不 具 合 箇 所 説 明 図

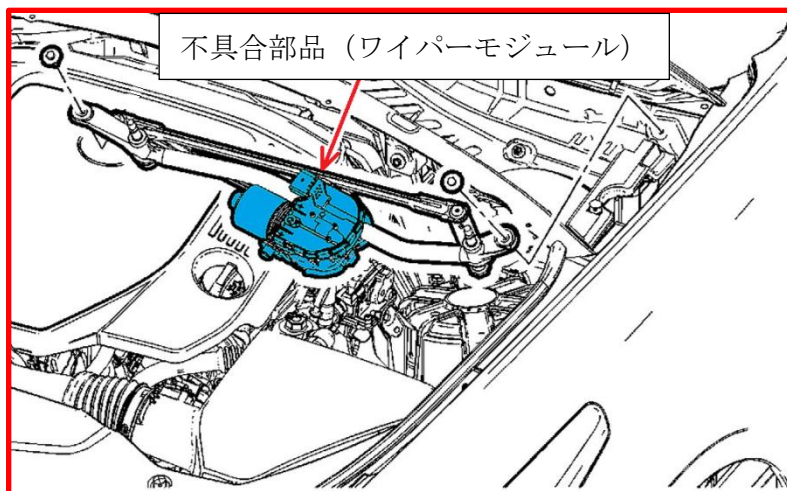
ワイパーシステムにおいて、凍結などによりワイパーの動きが制限された状態で、ワイパーのスイッチを”ON”にしたままジャンプスタートを行うと、大電流が流れてワイパーモジュールが損傷することがある。そのため、最悪の場合、ワイパーが作動しなくなり視界を確保できないおそれがある。

全車両、ワイパーモジュールを対策品に交換する。

左ストラット部分に黄色ペイントを塗布する。
